CEI
IEC
60168

AMENDEMENT 1
AMENDMENT 1

**Tests on indoor and outdoor post insulators of
ceramic material or glass for systems with
nominal voltages greater than 1 000 V**

Figure A.1

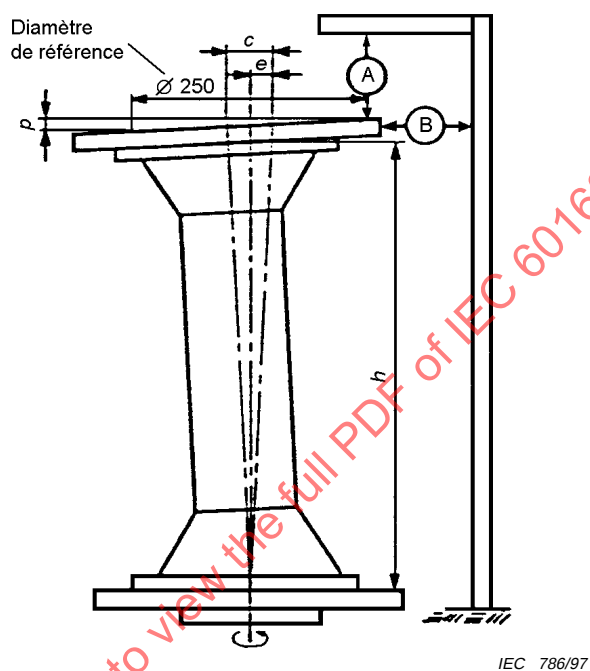
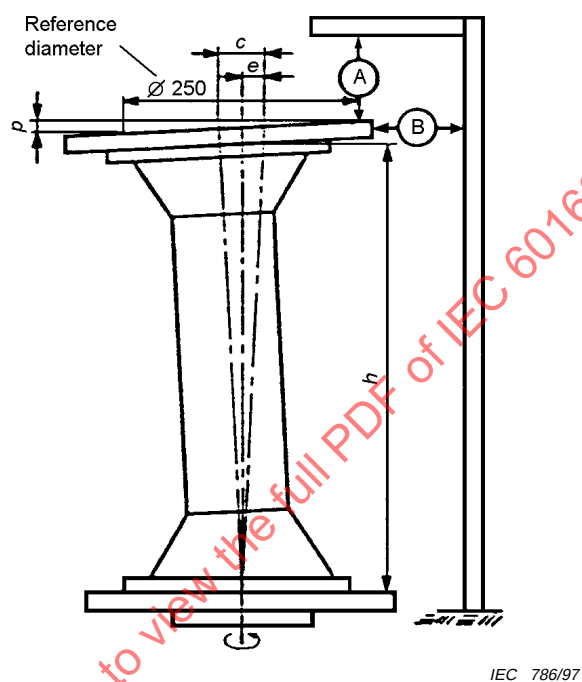
Remplacer les figures A.1 et A.2 par les figures suivantes:

Replace figures A.1 and A.2 by the following:
